SZPITAL SPECJALISTYCZNY w JAŚLE

Znak sprawy: PN/ 21/ 2018

ODPOWIEDŹ na zapytanie dotyczące treści SIWZ

dot.: przetargu nieograniczonego na dostawę ambulansu sanitarnego wraz z wyposażeniem dla Szpitala Specjalistycznego w Jasle

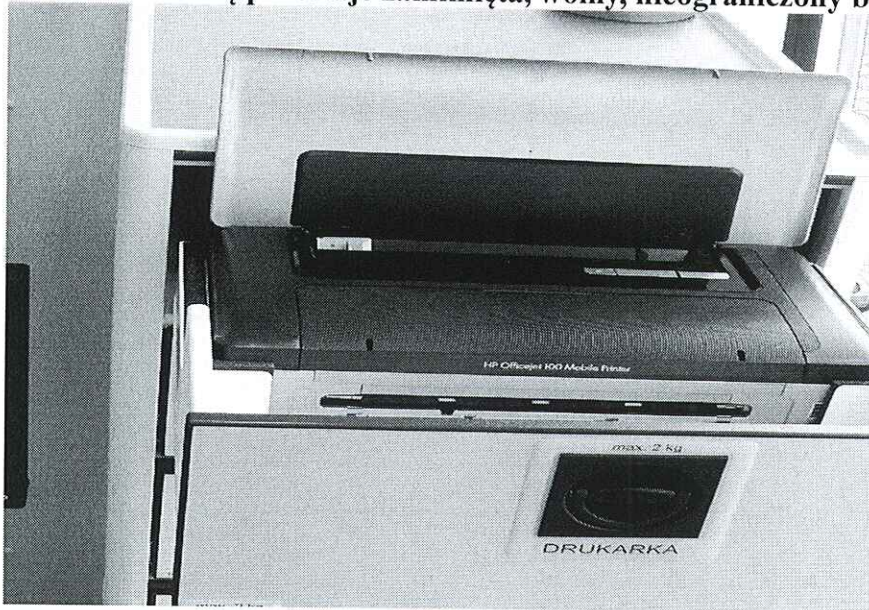
Pytanie 3: Prosimy o dopuszczenie zabudowy wykonanej na ścianie działowej w poniższej konfiguracji:

- szafka przy drzwiach prawych przesuwnych z blatem roboczym do przygotowywania leków wyłożona blachą nierdzewną, dwie szuflady z systemem przesuwnych przegród porządkujący przewożone tam leki, w trzeciej (górnej szufladzie) przygotowanie do zamontowania drukarki SWD (odpowiednio wykonana podstawa szuflady z przygotowaniem do łatwego montażu drukarki oraz łatwego wysuwu papieru)

Dodatkową zaletą rozwiązania jest zdecydowanie lepsze zabezpieczenie drukarki przed uszkodzeniami mechanicznymi- gdy nie jest używana, w trakcie dezynfekcji szuflada wraz z drukarką pozostaje zamknięta, wolny, nieograniczony blat roboczy

- miejsce na pojemnik na zużyte igły,
- wysuwany kosz na odpady,
- termobox – elektryczny ogrzewacz płynów infuzyjnych,
- miejsce i system mocowania plecaka ratunkowego z dostępem zarówno z zewnątrz jak i z wewnątrz przedziału medycznego,

Odpowiedź 3: Zamawiający dopuszcza powyższą konfigurację.
